表 A.18 监理工程师通知回复单

工程名称：衢州杭泰柯城 160MW 光伏发电项目

编号：ZYJS-HF-TZ011

我方接到编号为 QZHT-ZHJL-ZL012 的监理工程师通知单后，已按要求完成了 关于 FZ001 — FZ009 阵列光伏区支架组件安装质量的问题 工作，现报上，请予以复查。

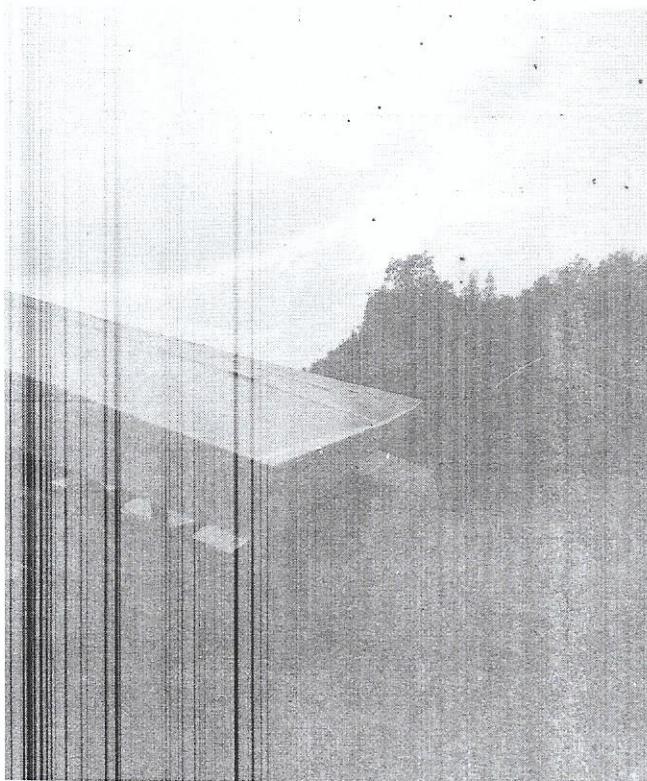
泥巴污染组件已处理

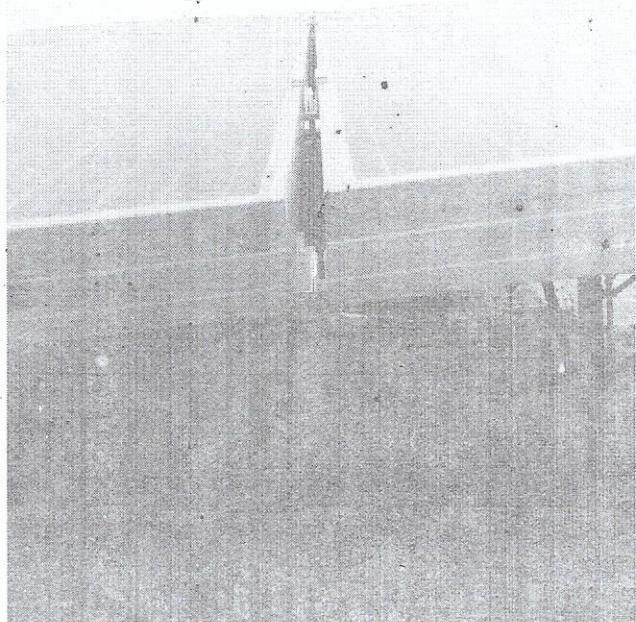
遗留附件在中间已处理

组与安装与平整

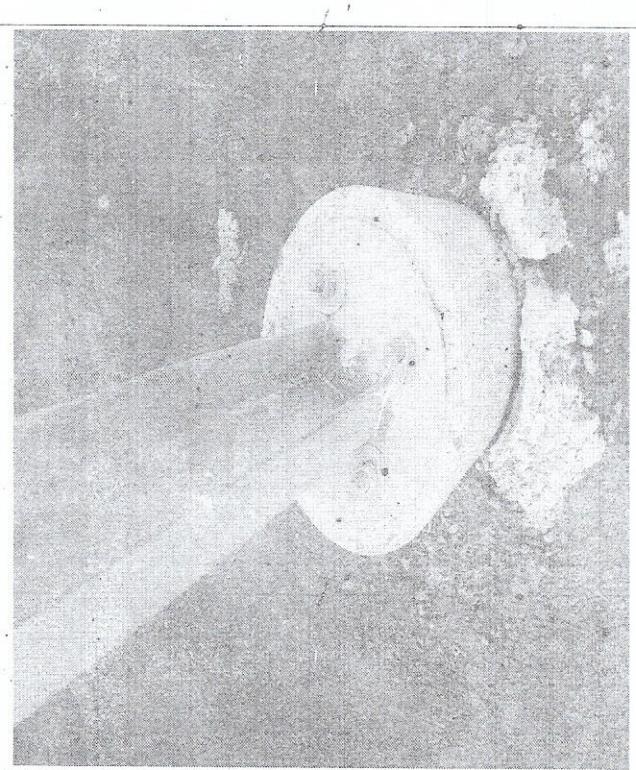
组件前沿下垂已处理

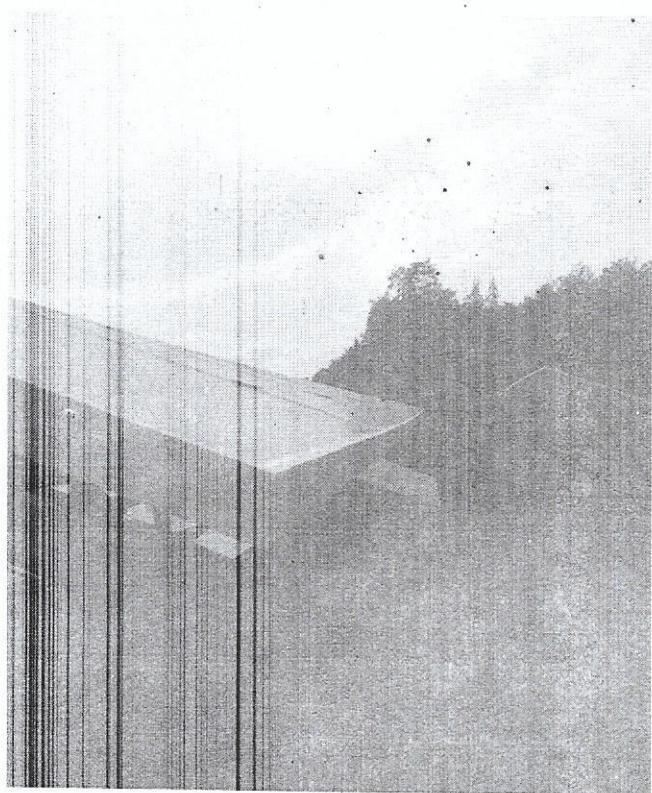
组件后沿起拱

立柱固定螺丝未拧紧已处理
